改善箇所説明図

基準不適合発生箇所

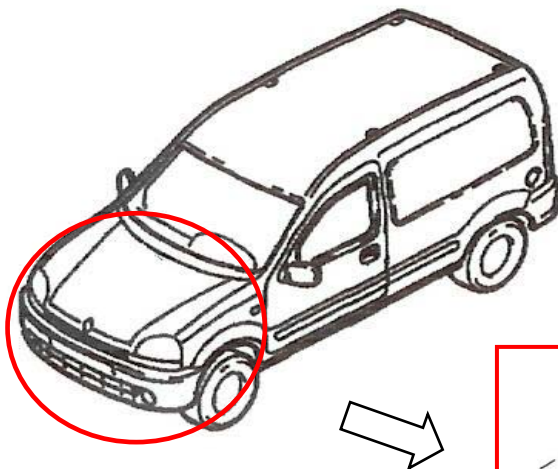
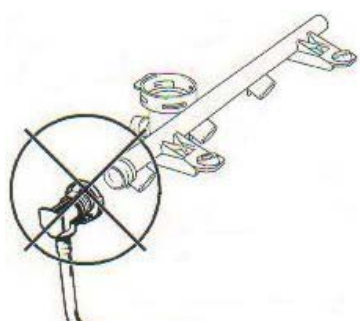
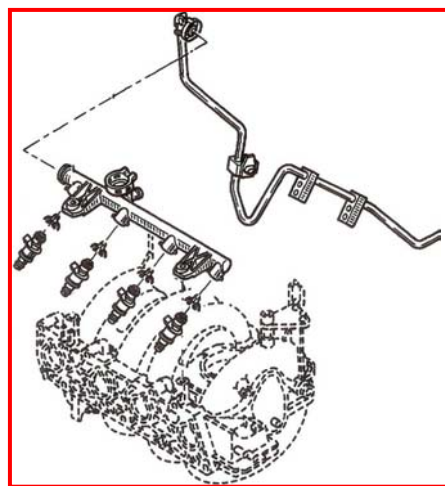
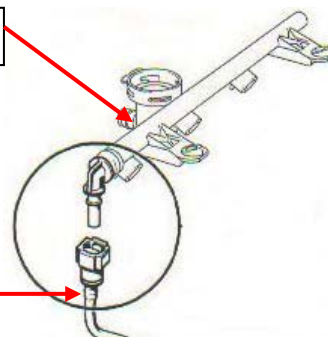
樹脂製燃料パイプとデリバリパイプ（インジェクションレール）の継ぎ手部の締結構造が不適切なため、当該継ぎ手の嵌合が緩むことがある。そのため、そのまま使用を続けると、原動機の振動等により、当該継ぎ手が外れ、燃料が漏れるおそれがある。

全車両、燃料パイプ及びインジェクションレールを対策品に交換する。
